改善箇所説明図②

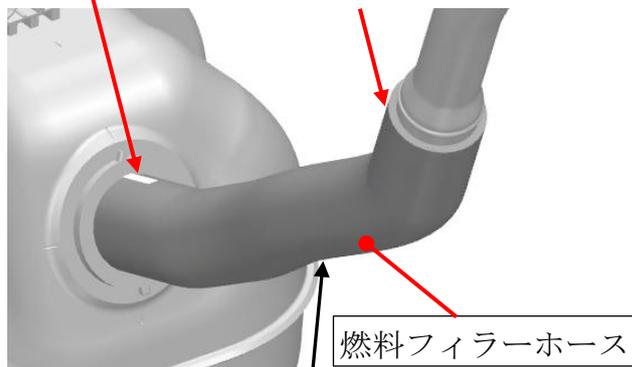
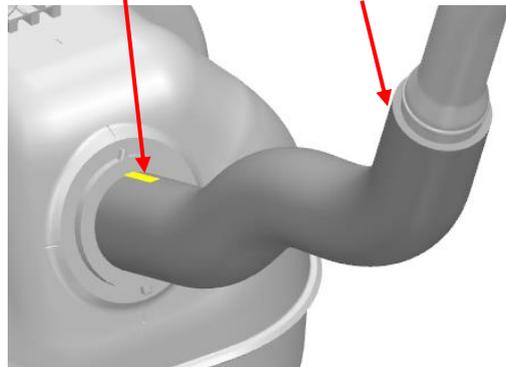
基準不適合発生箇所

燃料フィルターホースにおいて、組み付け方向が誤っているため、当該ホースが変形しているものがある。そのため、そのまま使用を続けると、当該ホースに亀裂が発生し、最悪の場合、燃料が漏れるおそれがある。

全車両、燃料フィルターホースを新品に交換し、正しい方向で組み付ける。

識別： IDプレートに青色のシールを貼付する。
